**Modulo per la presentazione delle osservazioni per i piani/programmi/progetti sottoposti a procedimenti di valutazione ambientale di competenza statale**

ID: Codice procedura (ID\_VIP/ID\_MATM):10844

Impianto per la produzione di energia elettrica da fonte eolica, costituito da 6 aerogeneratori della potenza complessiva di 37,2 MW, un sistema di accumulo da 25 MW e relative opere connesse in località "Rempillo" nel comune di Pitigliano (GR).

**OGGETTO DELLE OSSERVAZIONI**

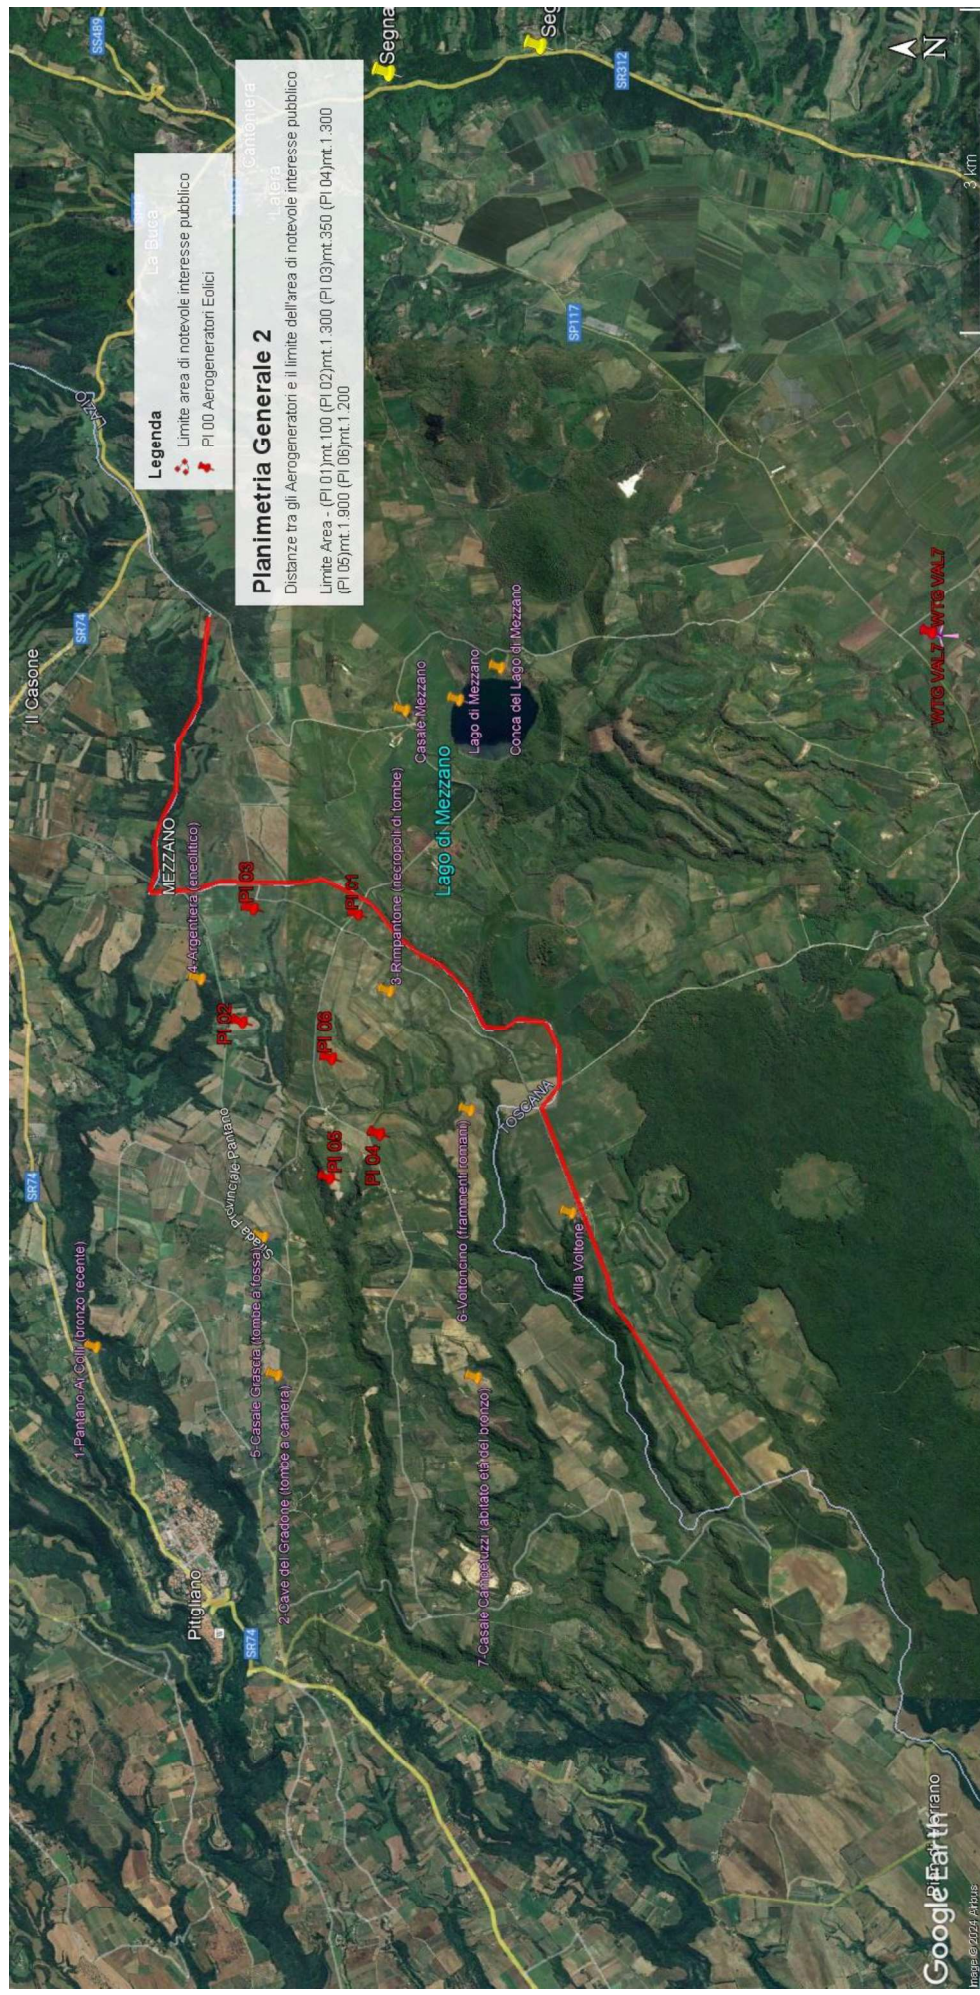
**OSSERVAZIONE N. 1 : AREA dell'IMPIANTO EOLICO NON IDONEA ai sensi dell'art. 20 com. 8 lettera c quater del Decreto Legislativo n. 199/2021 e ss.mm.ii.**

In sintesi, visti l'art. 20 comma 8 lettera c) quater del D.Lgs n 199/2021 e le Linee guida nazionali appena citate, considerato l'enorme impatto dell'impianto eolico industriale denominato "Rempillo" sulla zona paesaggistica di notevole interesse pubblico ben individuata nelle immagini n.1 e n. 2 e sui Beni Culturali evidenziati nell' immagine n. 3 dell'Allegato alle presenti Osservazioni, per la collocazione delle pale P04 e P05 direttamente all'interno del perimetro di un'area archeologica e per gli impatti anche sull'area intermedia e vasta dei pregiati territori laziali della Tuscia settentrionale e in particolare di quelli del pitiglianese ricco di emergenze agricole, naturalistiche, storiche e archeologiche del periodo etrusco ma non solo, si chiede che venga negata l'autorizzazione all' insediamento dell'impianto eolico denominato "Rempillo".

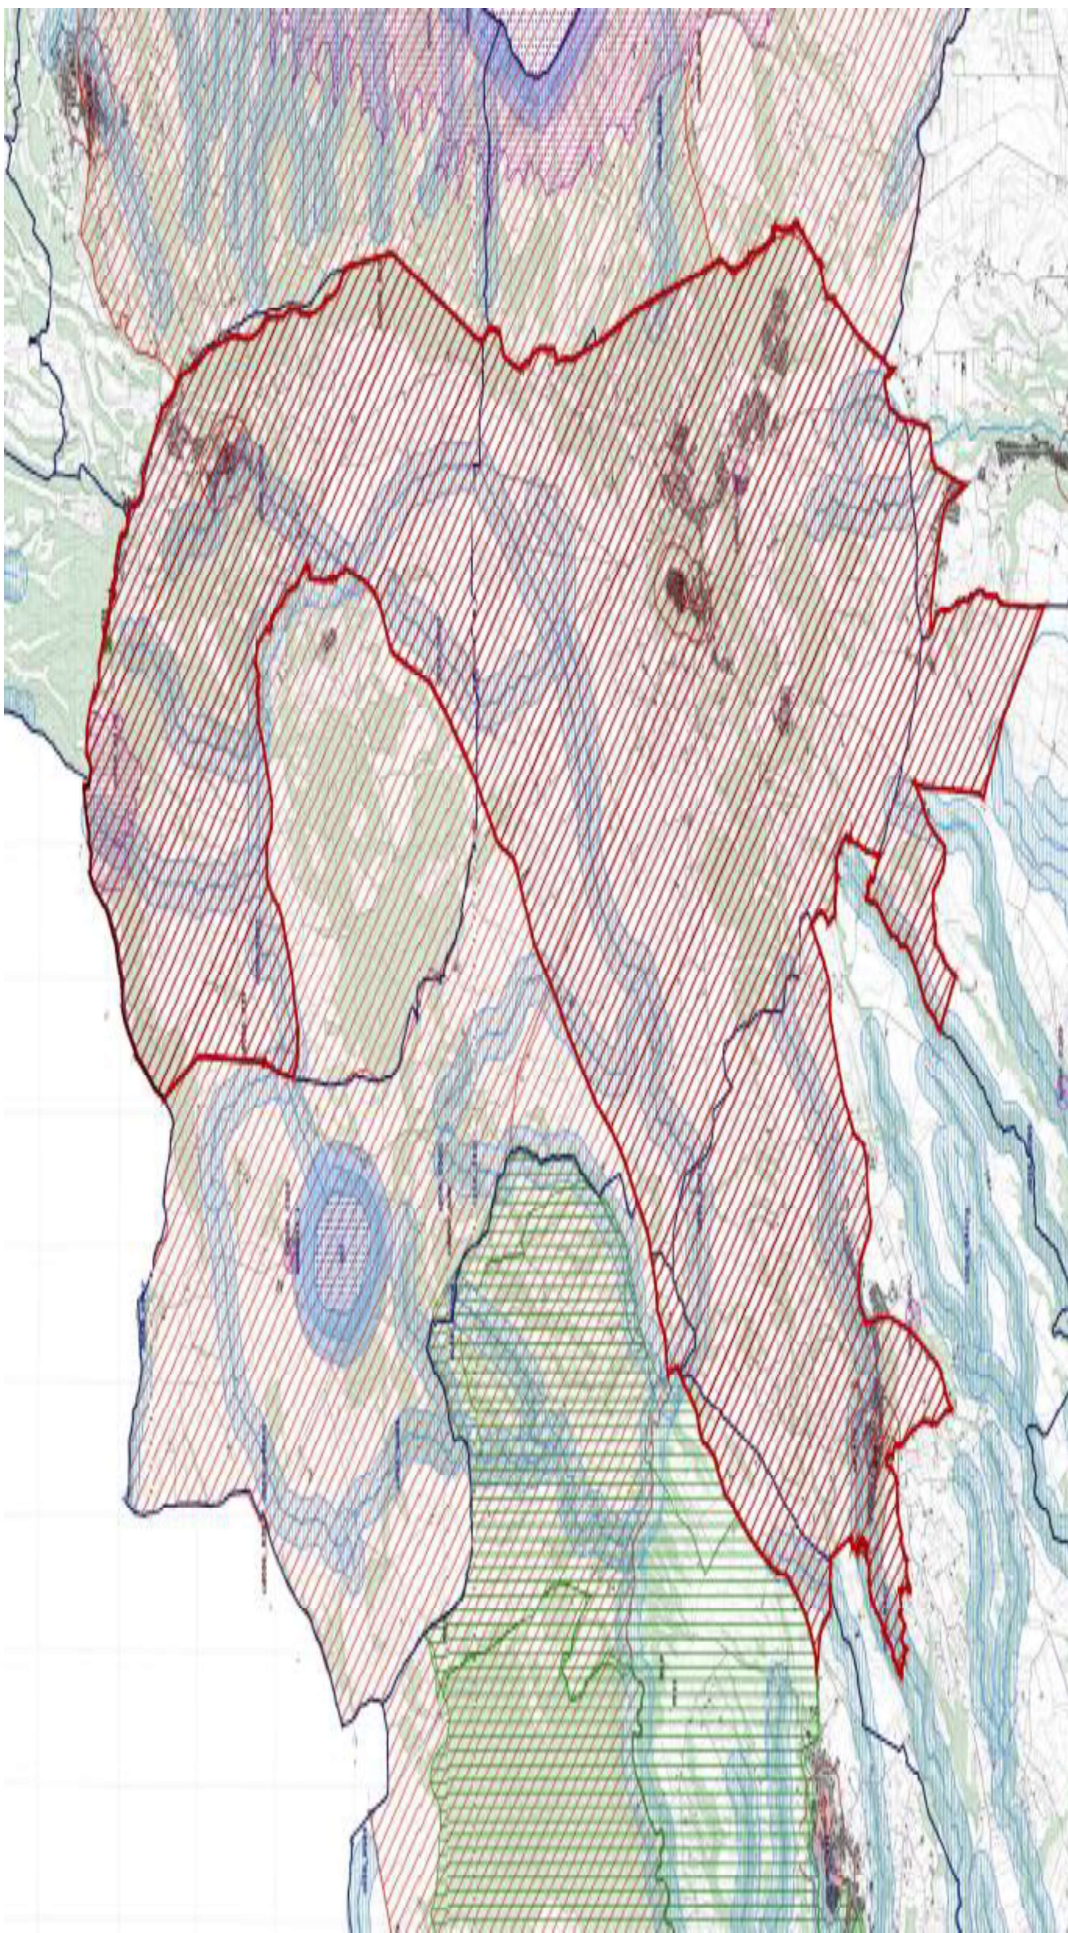
Tornando alla questione di legittimità, alla luce del combinato disposto dal "vincolo sul patrimonio paesaggistico (artt. 136 e ss. e 142 del decreto legislativo n. 42/2004 e ss.mm.ii.) e sui beni culturali" (artt. 10 e ss. del decreto legislativo n. 42/2004 e ss.mm.ii.) e dal comma 8 lettera c-quarter del D.Lgs 191/2021 e ss.mm.ii si evince che, ad oggi, le aree in cui sono previsti gli insediamenti dei sei aerogeneratori dell'impianto eolico denominato "Rempillo" non sono idonee perché ricadono tutte all'interno della fascia di rispetto dei **beni paesaggistici di notevole interesse pubblico denominati "Conca del Lago di Mezzano e territorio circostante" (D.M. 22.05.1976)** comprendente anche il **vincolo "Selva del Lamone" (D.M. 22.05.1984)** tutelati dall'**art. 136 del Codice del Beni Culturali e del Paesaggio** e in particolare un aerogeneratore ( P01) è a 100 metri dal primo vincolo citato e gli altri cinque compresi in una distanza massima tra 1 km e 2 km ( vedi immagine n. 1 dell'ALLEGATO). Nella fascia di rispetto dei 3 km anche la porzione di vincolo rappresentato dalla Selva del Lamone che gode di altre importanti tutele in quanto Riserva Naturale regionale (L. 394/91 e L.R. 29/97), Zona di Protezione speciale (ZPS) insieme ai Monti di Castro collegati tra loro da una Zona di Conservazione Speciale (ZSC), il sistema fluviale Fiume Fiora-Olpeta. La Selva del Lamone oltre il vincolo paesaggistico di notevole interesse pubblico che la rende area non idonea all'installazione degli impianti FER anche nelle sue fasce di rispetto dei 3 km, gode di un'altra tutela che ne rivela l'importanza di area di importanza internazionale per l'avifauna IBA (012) che viene collegata all'altra IBA (099) Lago di Bolsena attraverso la ZPS Caldera di Latera e la ZSC Lago di Mezzano che insieme sono compresi nel vincolo paesaggistico "Conca Lago di Mezzano..." e verranno uniti dal nuovo vincolo paesaggistico "*Ambito paesaggistico, geologico e geomorfologico*

*dell'orlo della caldera di Latera e delle sue pendici interessate dai centri eruttivi periferici"* ( si veda a riguardo la proposta pubblicata sul sito del MIC in data 09/08/2023 e l'immagine n. 2 dell' ALLEGATO) all'area di notevole interesse pubblico " Conca del lago di Bolsena" (D.M. 24.10.1960). Praticamente una vasta zona che per interesse paesaggistico e naturalistico oltre che storico, archeologico e identitario rappresenta un unicum nel panorama nazionale.

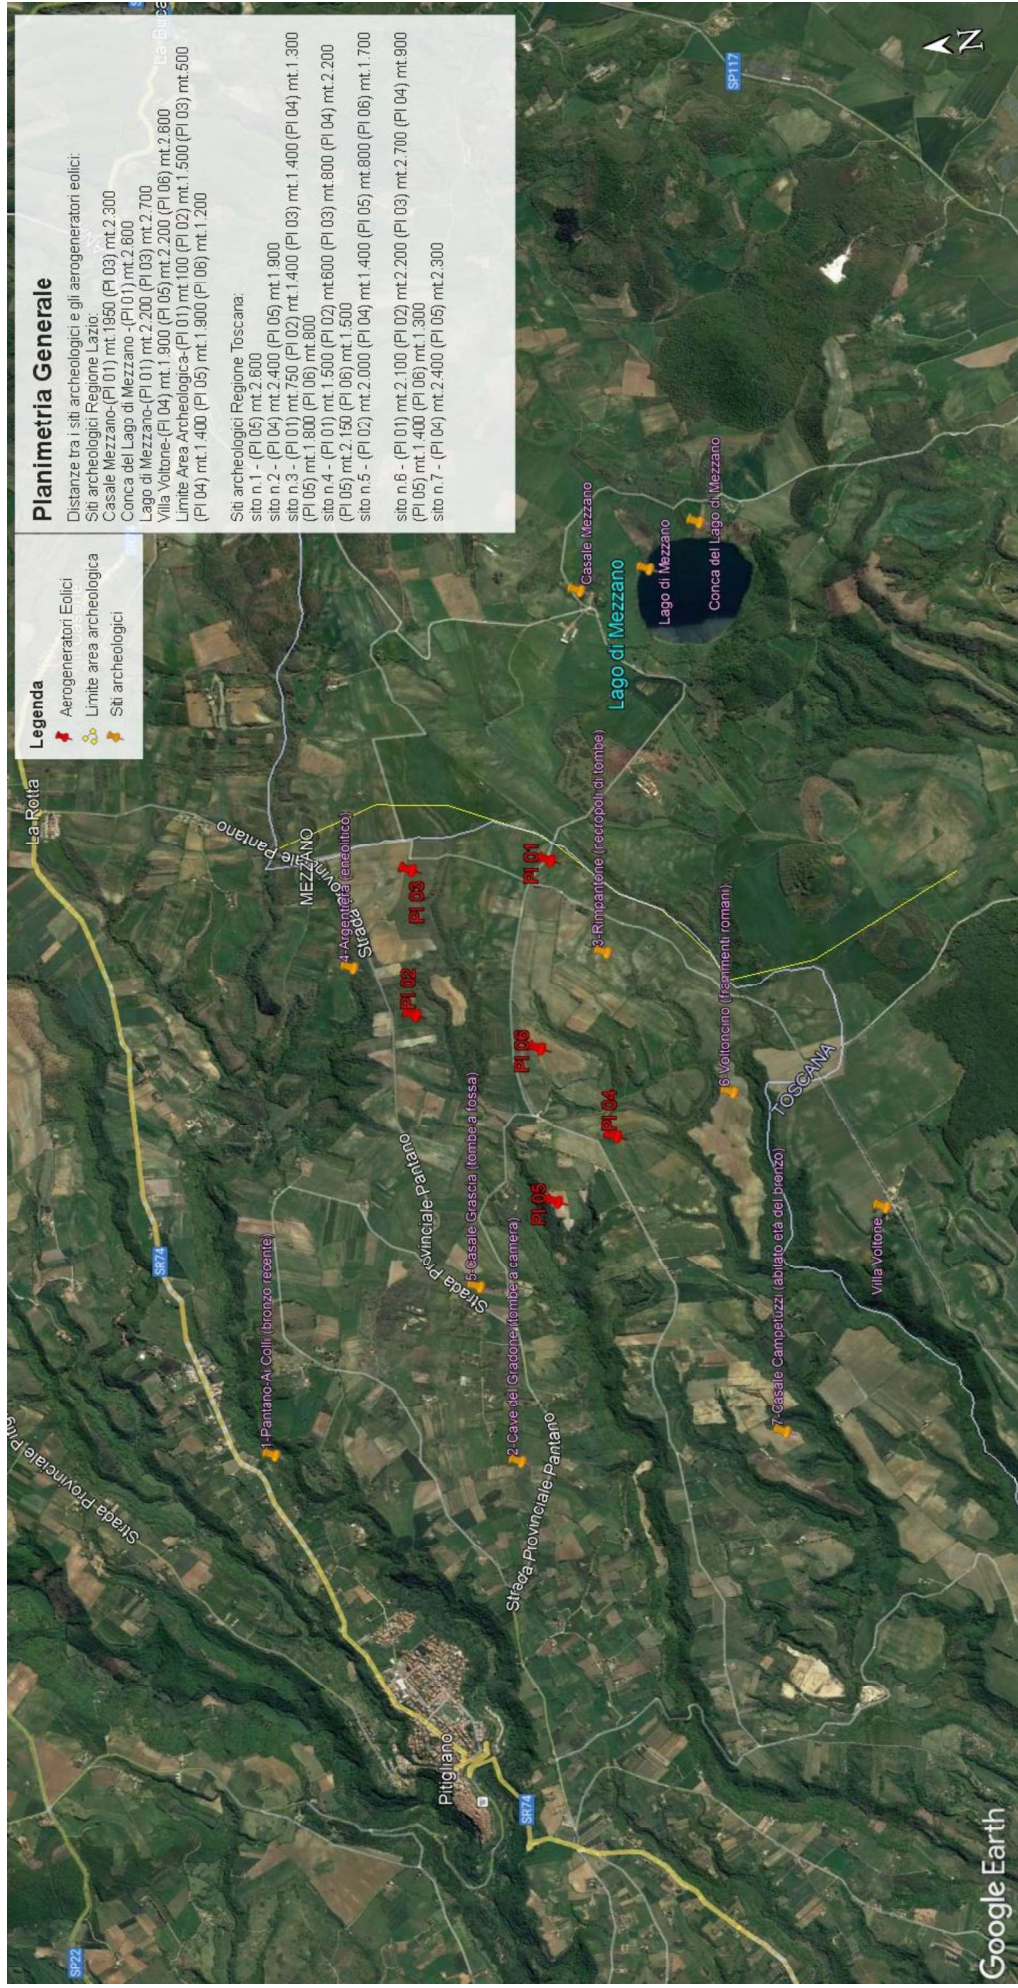
Inoltre, la zona in cui insisterebbe l'impianto eolico industriale Rempillo è compresa nelle fasce di rispetto di 3 km di diversi beni archeologici tutelati dalla parte II del Codice dei Beni Culturali (vedi Allegato, immagine n. 3). Inoltre le pale P04 e P05 ricadono all'interno di un'area archeologica che la Proponente vorrebbe cancellare per il semplice fatto che non è riportata nel documento regionale ma nel documento provinciale come meglio dettagliato nell'Osservazione n. 5. Alla luce di quanto documentato appare chiaro quindi che la collocazione dell'impianto non ha tenuto conto alcuno dei vincoli dell'area nella quale è stato progettato e l'inserimento dell'impianto eolico nel paesaggio e sul territorio non è corretto (Allegato IV delle Linee guida nazionali di cui al D.M dello Sviluppo economico del 10.09.2010).

Le zone di interesse archeologico evidenziate nell'immagine n. 3 a cui si aggiungono anche l'importante abitato protostorico di Sorgenti della Nova e Ruderì del Castello altomedioevale che si trovano a circa 4 km dalle aree in cui è stato progettato l'impianto eolico industriale. Poco più lontano i resti del castello medioevale “Morronacci”. Nell'area vasta le preziose necropoli eneolitiche (Poggi Alti) ed etrusche di Pitigliano, Sovana e Sorano.

**Immagine n. 4** Situazione di saturazione da impianti FER nella provincia di Viterbo. Non sono riportati gli impianti fotovoltaici e agrivoltaici che hanno inciso per buona parte nel cumulo di impianti FER per superare già nel 2023 gli obiettivi del PNIEC assegnati alla Regione Lazio per il 20230.

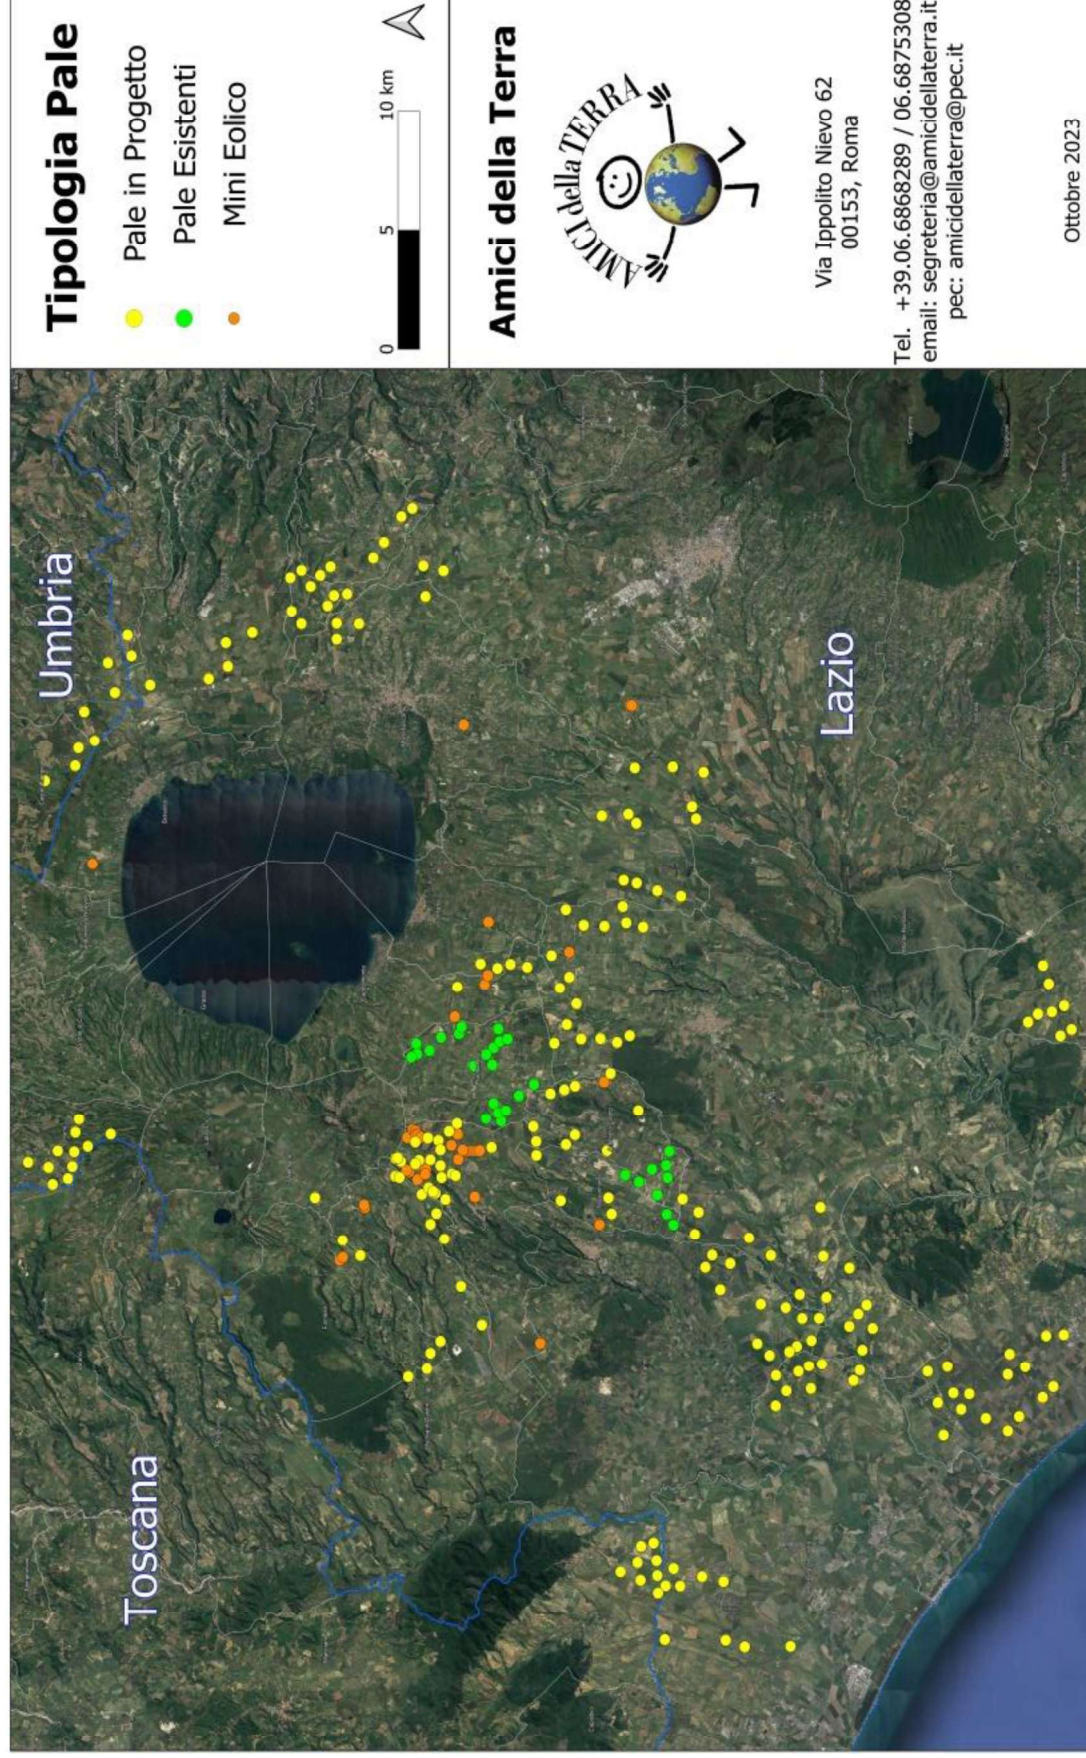
L'impianto eolico "Rempillo" pur essendo "esterno al confine provinciale e regionale ma nelle sue immediate vicinanze ( a soli 100 metri i primi due aerogeneratori) oltre ad impattare sul territorio e sulle economie di tre Comuni del Lazio ( Farnese, Valentano e Latera) si trova nelle fasce di rispetto dei Beni di notevole interesse pubblico come si è evidenziate nelle Osservazioni nn. 1 e 2 e crea anche degli impatti negativi anche sui beni naturalistici come verrà dettagliato nell'Osservazione n. 4. Inoltre andrebbe a sommarsi al già enorme cumulo di impianti eolici e fotovoltaici e geotermici che già creano una elevata criticità ambientale nella provincia di Viterbo e interferiscono anche con il territorio toscano come si può vedere dalle immagini nn. 4 e 5 dell'Allegato n. 1.
